Mission régionale d'autorité environnementale
OCCITANIE

Avis sur la création d'un parc photovoltaïque sur la commune de Montalzat (Tarn-et-Garonne)

N°Saisine : 10 678/A P

Avis émis le 12 février 2026

Figure 2 : plan de masse du parc photovoltaïque - extrait de l'étude d'impact

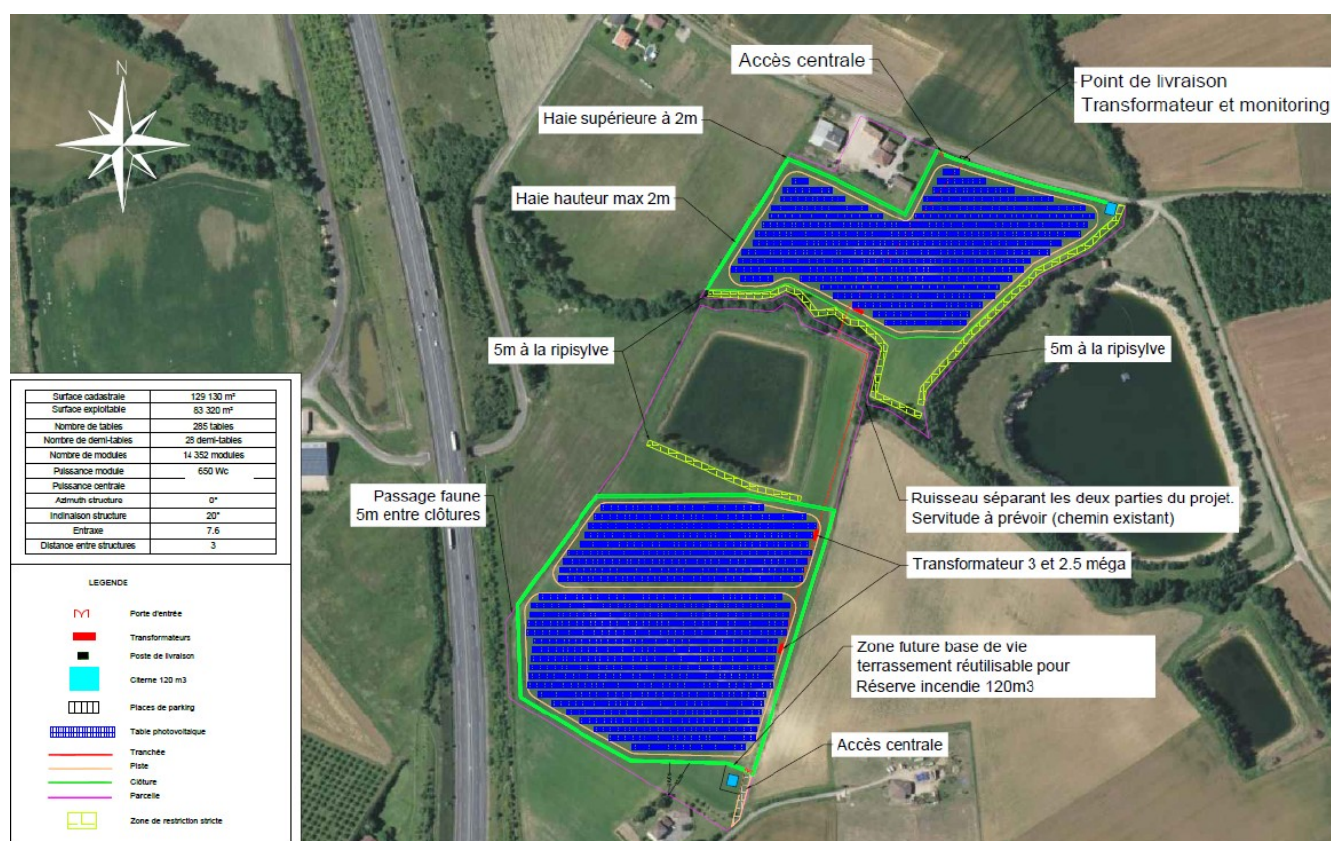
La MRAe considère que la variante finale retenue procède à l'évitement des principaux secteurs à enjeux environnementaux. Toutefois, un éloignement plus important par rapport aux alignements d'arbres, ripisylve, haies doit être proposé pour les clôtures et la piste extérieure afin de maintenir l'at-

La MRAe recommande d'optimiser le projet pour réduire à faible le niveau des incidences résiduelles attendues pour la faune, en veillant à maintenir une bande tampon plus large que celle qui est proposée entre les limites de l'installation (clôtures et piste extérieure) et les haies, les alignements d'arbres et la ripisylve.

La MRAe constate un taux de couverture des panneaux de 61 %, ce qui est très pénalisant pour le couvert végétal et pour la faune volante, à la fois pour ses déplacements et pour la chasse. Afin d'éviter une diminution des populations et de l'attrait de la zone, et favoriser une luminosité suffisante sous les tables, le taux de couverture avec des panneaux photovoltaïques ne devrait pas dépasser 40 %¹⁵.

La MRAe recommande de revoir à la baisse le taux de couverture des parcelles par des panneaux photovoltaïques afin de maintenir un apport de luminosité suffisant pour la végétation et maintenir les espèces (déplacement, chasse, repos, gîte...) en s'appuyant sur les éléments bibliographiques disponibles.
